**CONCOURS D'ARCHITECTURE**

**POUR LA CONSTRUCTION D'UNE MAISON DU FEU**

**A CRANS-MONTANA**

**RAPPORT DU JURY**

**Projet No 3 64.65.67**

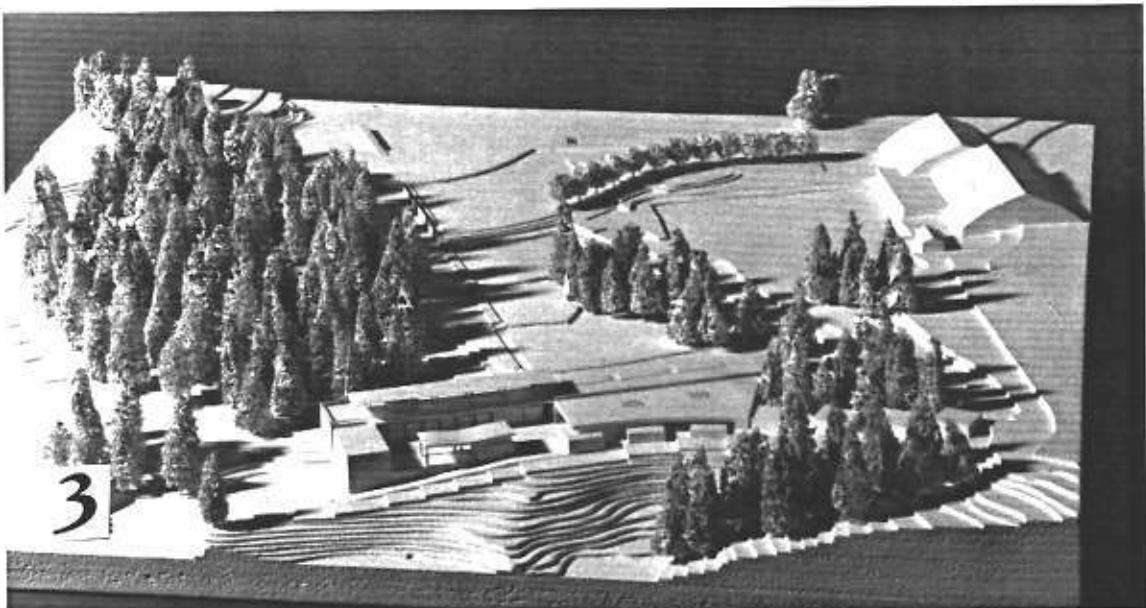
Le projet tente de faire dialoguer entre elles deux échelles d'intervention : l'échelle du plateau -délimité par un bâtiment long couronné par une terrasse- belvédère, et l'échelle de la route - bordée par une série de pavillons abritant des locaux de service et les activités artisanales. Cette tentative, en soi intéressante, est malheureusement affaiblie par un manque de sensibilité dans les relations au site et dans l'expression architecturale.

**Projet No 23 24.12.98**

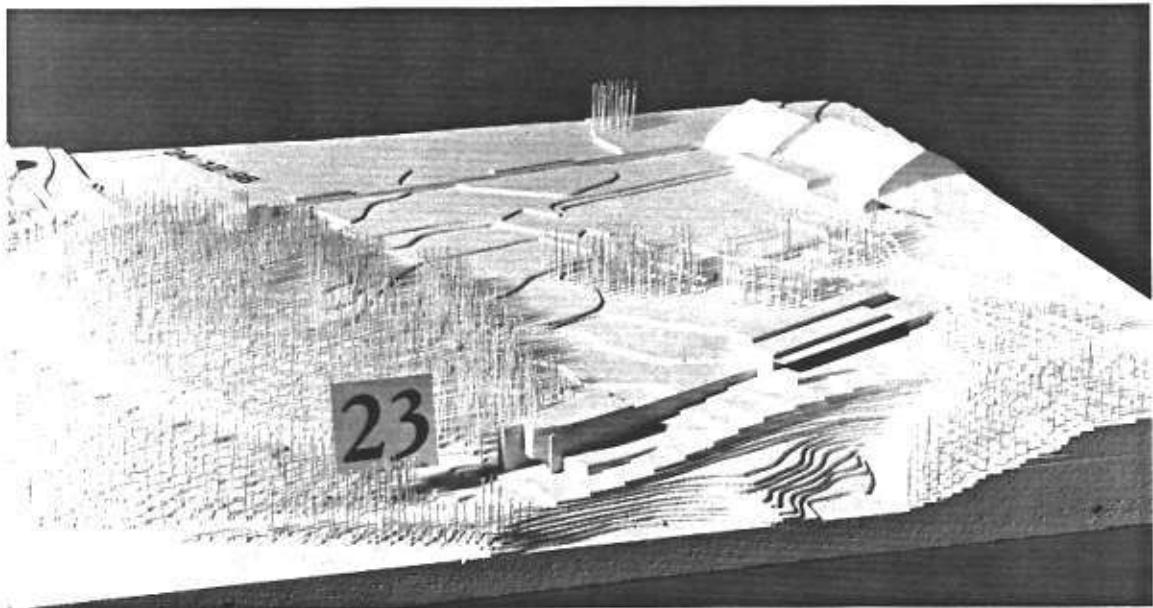
Le projet propose de distribuer le programme en deux pôles fortement différenciés architecturellement, ménageant au centre un grand vide qui laisse libre la vue sur la plaine. La solution produit malheureusement des volumes bâtis trop importants qui encombrent excessivement le site.

**Projet No 27 78.23.16**

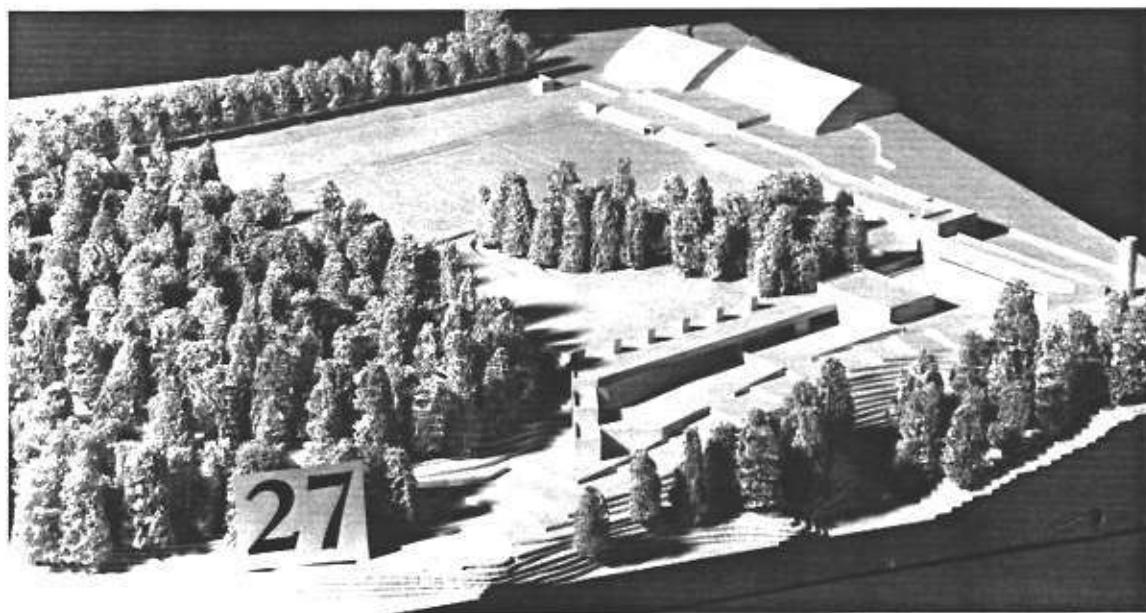
Le projet propose de concentrer le programme de la Maison du Feu dans la partie nord du site, en renforçant l'angle entre la nouvelle route et la rue de la Prairie, et de prolonger la structure bâtie par des halles artisanales dans la partie sud. Bien que cette solution soit intéressante pour sa relation avec la pente de la route, la possibilité de créer un grand vide est malheureusement mal exploitée pour valoriser le site.

**Projet No 28 11.78.84**

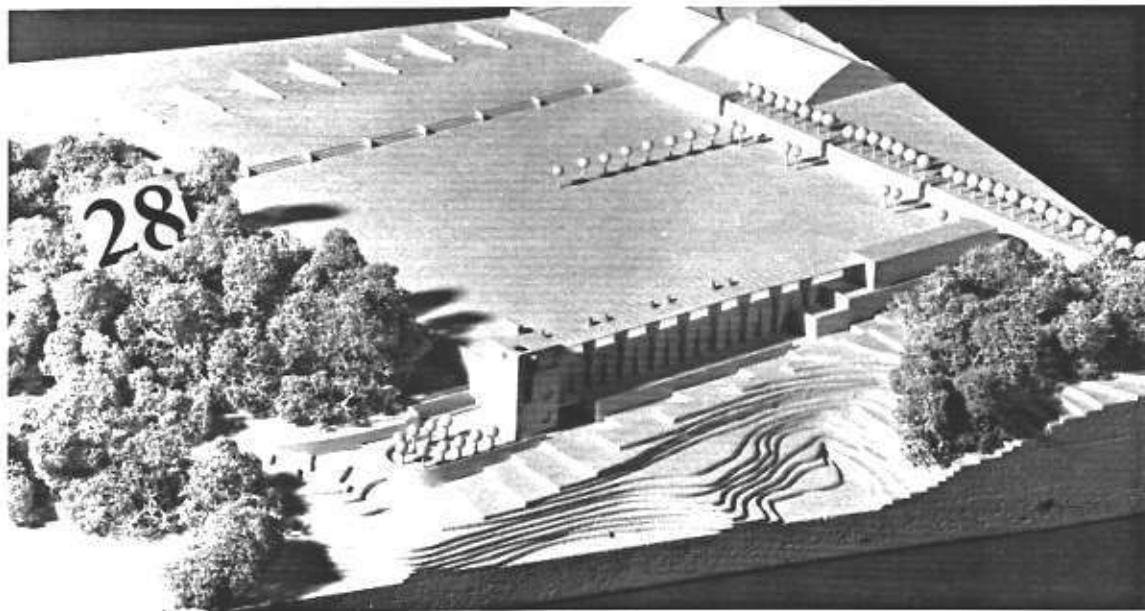
Le projet définit une limite orthogonale très rigide du plateau, en enterrant l'ensemble des halles qui sont couronnées par un grand portique. Le traitement des espaces souterrains, organisés sur deux niveaux, apparaît excessif dans sa référence aux ouvrages de génie civil en tunnel. Le traitement orthogonal de l'ensemble du plateau et le fort déboisement sont excessivement brutaux.

**Projet No 32 29.70.18**

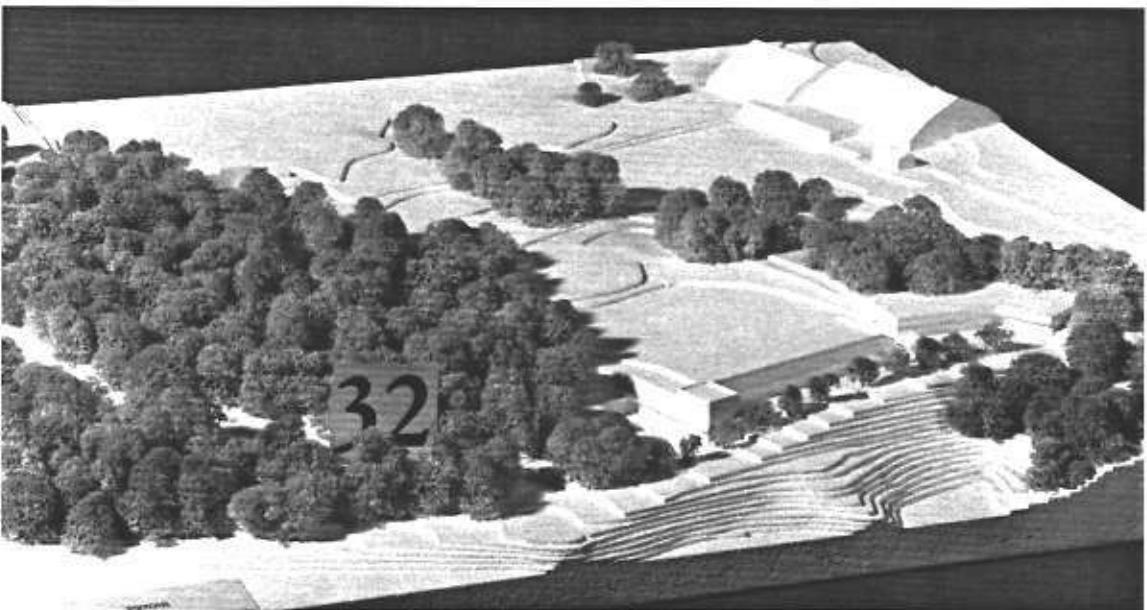
Le projet propose de distribuer le programme autour de 3 cours de service établies à différents niveaux. Une interprétation excessivement fonctionnaliste du programme qui aboutit malheureusement à créer des espaces peu intéressants.

**Projet No 35 41.90.65**

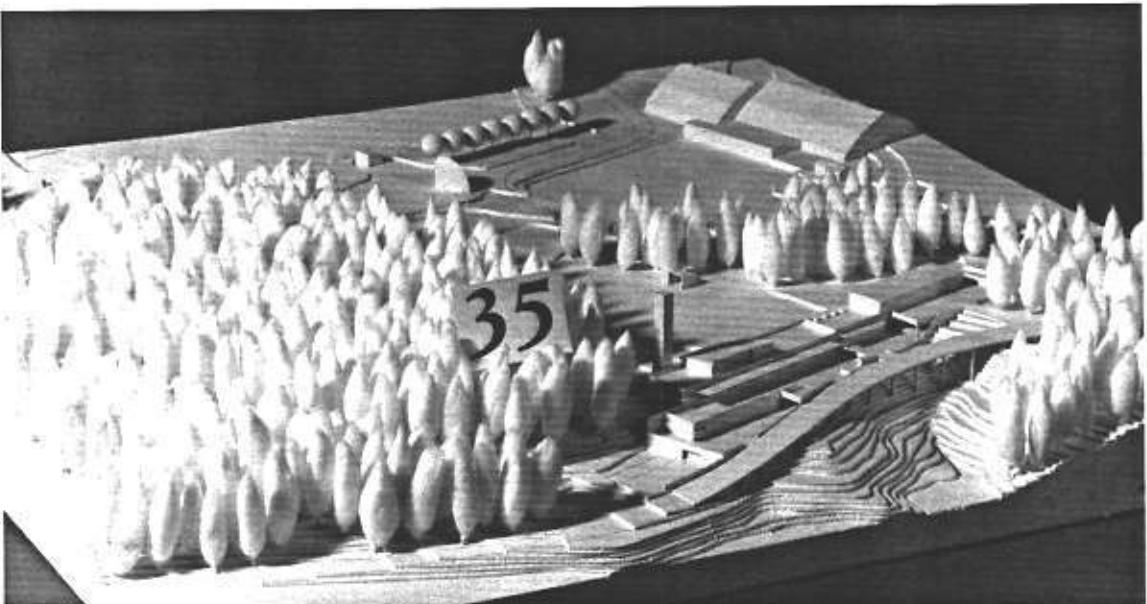
Le projet propose une succession de volumes parallèles en terrasses, distribués par 5 cours de service qui suivent la pente de la route. Le découpage volumétrique proposé, bien que suggestif, apparaît toutefois excessivement compliqué dans sa relation avec la pente naturelle du site.

Projet No 2 64.61.64

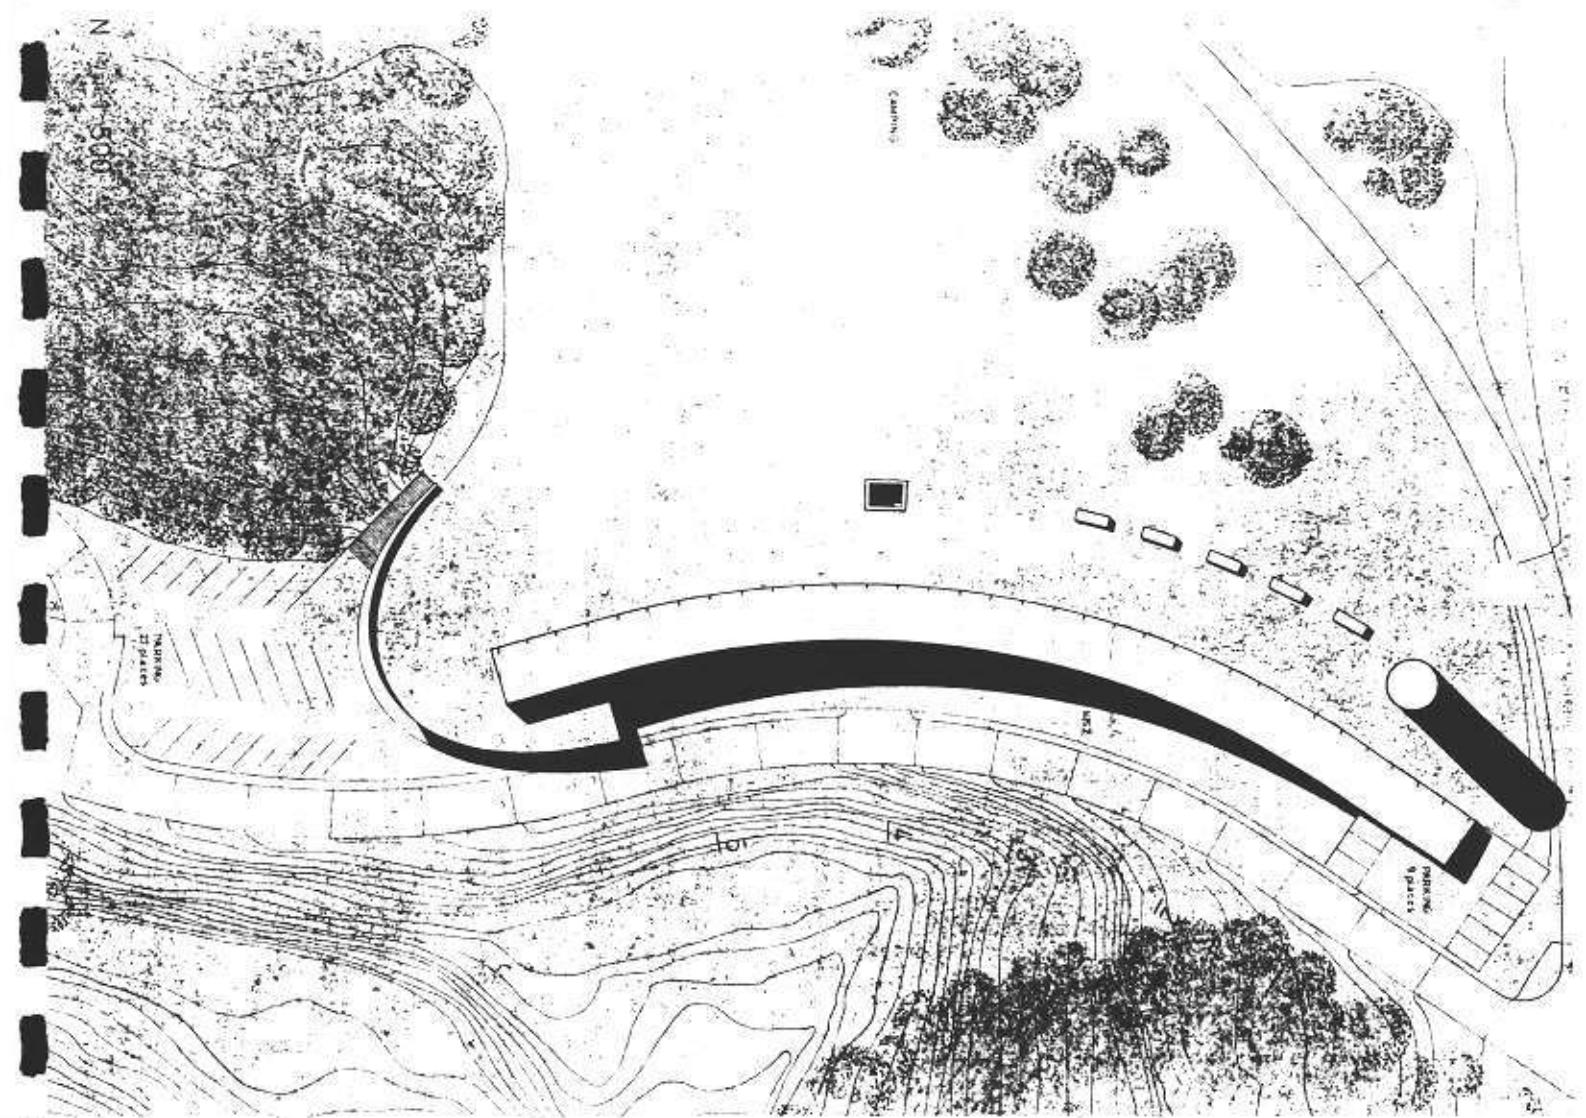
Le projet propose l'image d'un grand belvédère courbe, parallèle à la route, sous lequel sont placés les halles et dépôts principaux.

La composition se termine du côté sud par un mur formant bastion en limite de forêt, et du côté nord par la tour de séchage exprimée comme tour d'observation.

Dans l'ensemble, le projet exprime une volonté d'extension horizontale maximale, dans l'intention de dialoguer avec l'ensemble du plateau de la Moubra, évoquant le geste d'une nouvelle digue. Cette extension a comme défaut d'obliger à un fort déboisement du côté nord - accentuant la percée de la route -, et de créer une cour de service excessivement longue et étroite qui se termine en cul-de-sac.

Par le fait qu'elle ne s'oriente pas dans la direction de la vallée mais qu'elle suive le tracé de la route, la courbe du projet apparaît toutefois tracée de façon abstraite, ce qui risque d'appauvrir les qualités orographiques du site.

La distribution linéaire du programme est très claire et rationnelle. Toutefois, la position excentrique des bureaux de la Maison du Feu est problématique : la position des bureaux au 1er étage est malcommode.

Au point de vue architectural, le langage employé est cohérent avec le parti de simplicité et de répétition structurelle.

Projet No 5 06.06.92

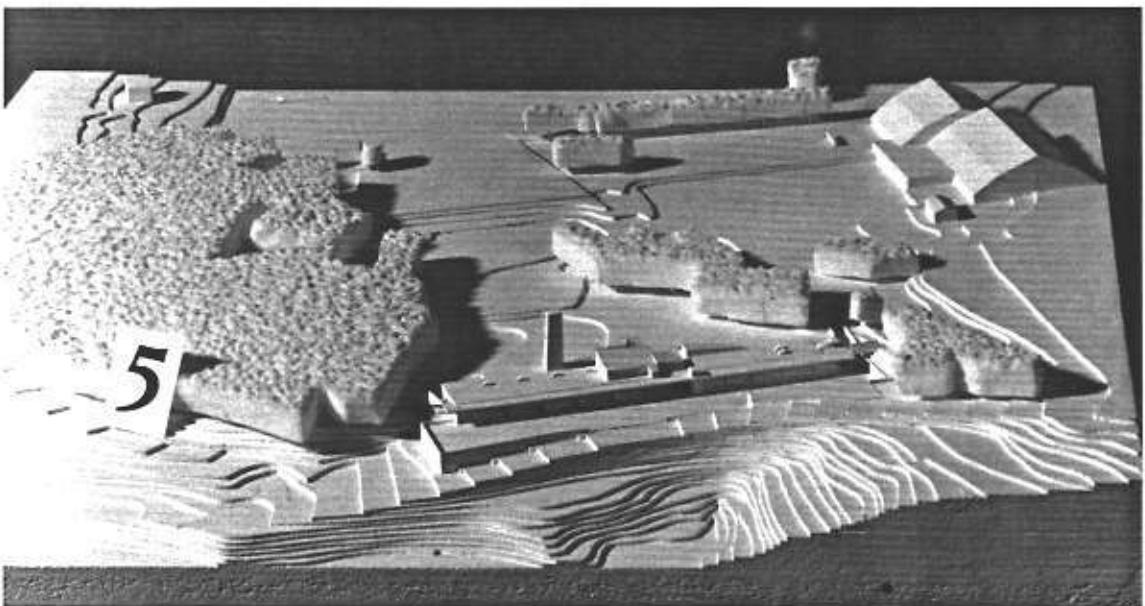
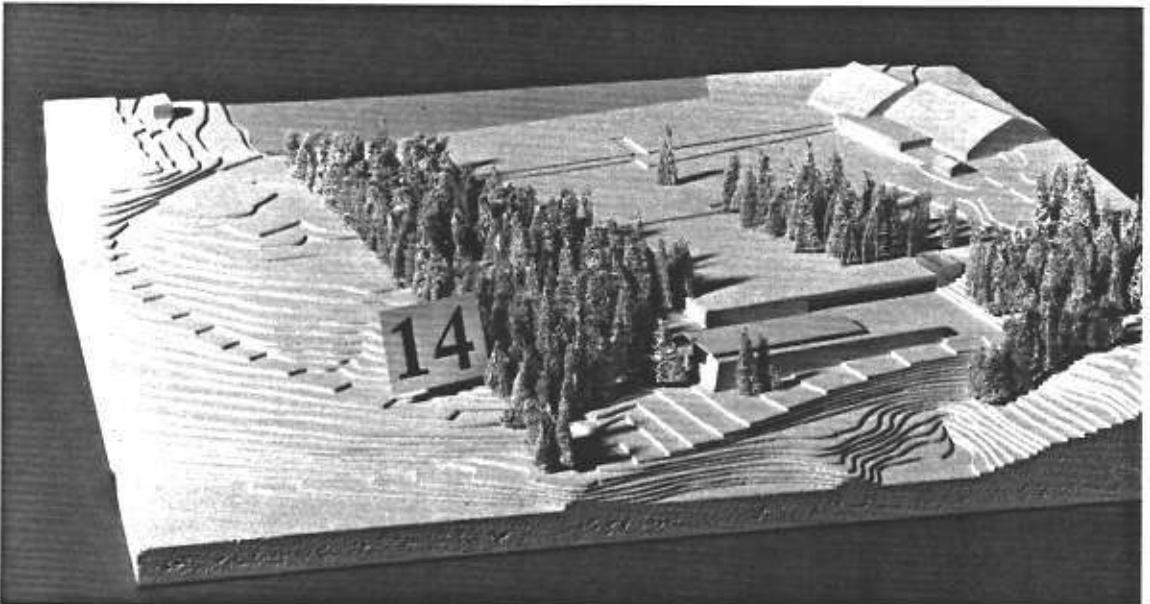
Le projet propose de bâtir une structure linéaire droite, dont le toit est traité comme une cinquième façade occupée par des volumes sculpturaux. L'intention est d'introduire un élément formant un filtre visuel entre le plateau de la Moubra et le paysage ouvert de la plaine.

Ce grand toit établit toutefois une relation ambiguë avec l'espace du plateau : légèrement rehaussé et bordé par une corniche, il constitue un obstacle, et seul le bord vers la plaine est accessible. La promenade sur le toit n'apparaît donc pas comme une expérience attractive.

Dans l'ensemble, la distribution des différentes fonctions est claire et rationnelle. Toutefois, la position de certains bureaux et locaux de service à l'étage n'est pas la meilleure.

Au niveau architectural, la volonté de différencier les espaces des halles des espaces "habités" sur l'arrière, est intéressante. Dans la façade sur rue, le contraste entre la structure légère des halles et l'expression massive des volumes sur le toit apparaît paradoxal. D'autre part, la volonté d'accentuer le symbolisme de ces volumes exigerait un programme public et un accès direct pour les utilisateurs depuis le parc, en analogie avec le petit club house proposé.

Projet No 16 29.03.65

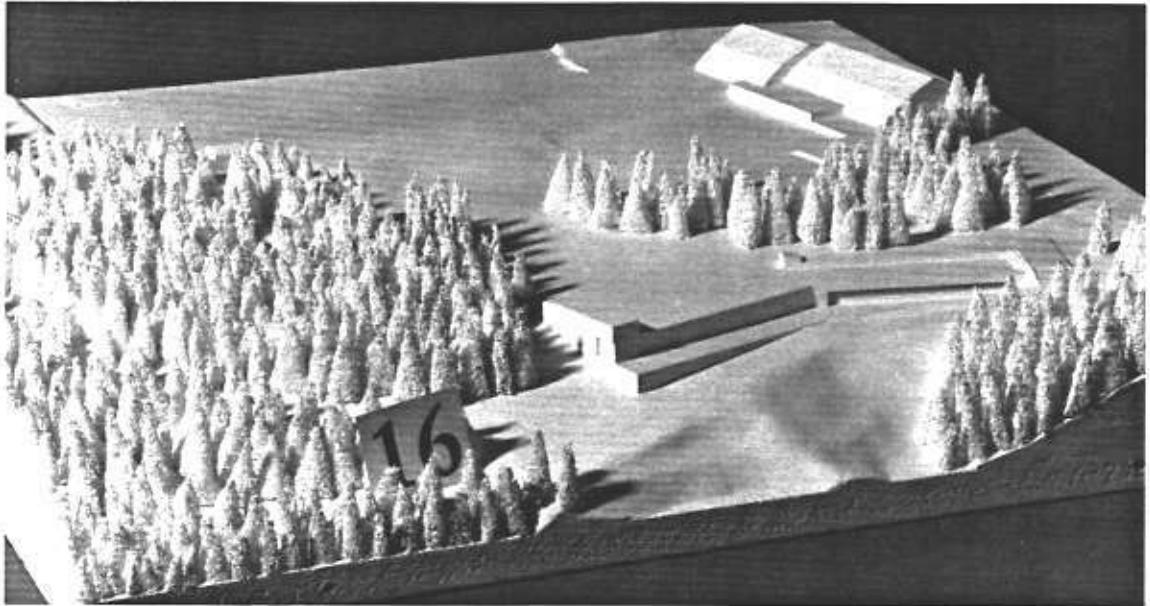
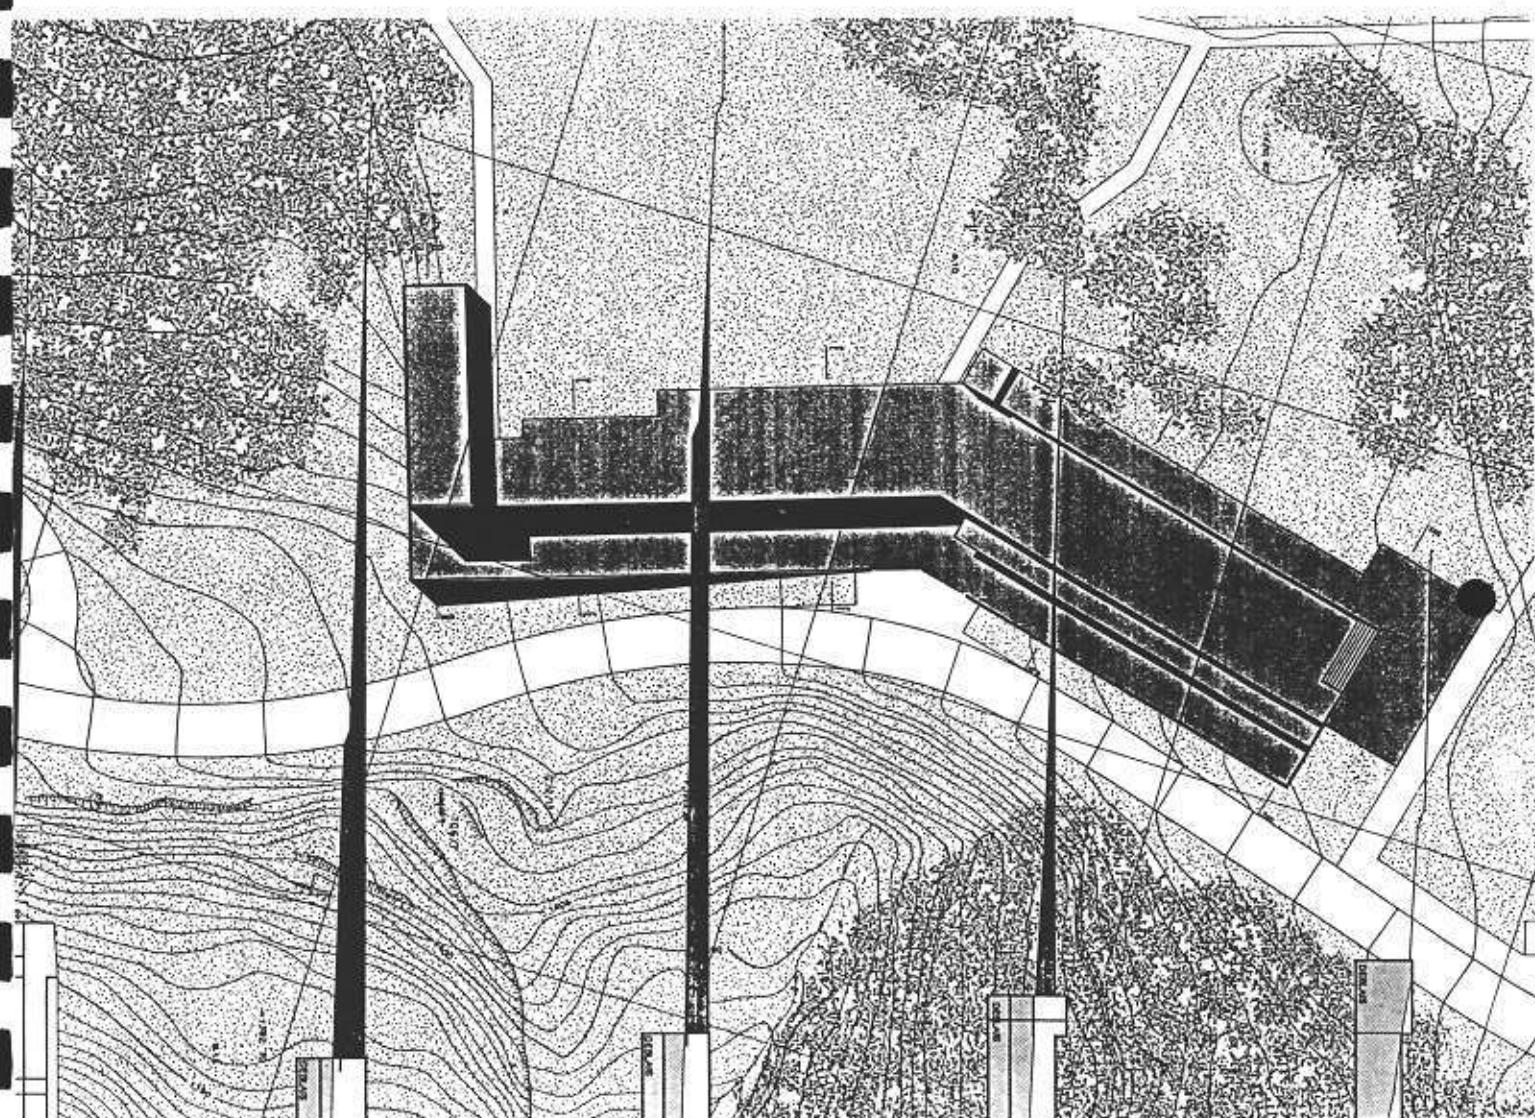
Le projet propose un bâti continu formant un angle ouvert sur la route. Les halles sont distribuées par un espace de dégagement formant terrasse dans la partie sud, et encaissé derrière la route du côté nord. Depuis le plateau, la vue sur la plaine est encadrée par deux bâtiments latéraux.

Le projet démontre une grande sensibilité en mettant en valeur les différentes parties du site. Bien que le contrôle des mouvements de terre aboutisse à un remodèlement intéressant du site, le parti choisi oblige à un déboisement important dans la partie nord.

L'organisation linéaire des halles est simple et correcte, même si la place de dégagement devant les halles de la Maison du Feu semble un peu limitée (problèmes d'accumulation de la neige en contrebas de la route). Le principe de concentrer les bureaux et espaces communs dans un bâtiment "administratif" sur la limite sud ne répond pas aux nécessités de relation directe avec les halles.

La volumétrie et l'échelle du projet sont convaincantes. Le choix d'un langage architectural simple ne débouche pas toujours sur des solutions formellement abouties. Le projet démontre certaines faiblesses dans le dessin des percements : alors que les grandes ouvertures sont correctement exprimées, la disposition des fenêtres apparaît mal maîtrisée et ceci au détriment de l'expression de la qualité du volume.
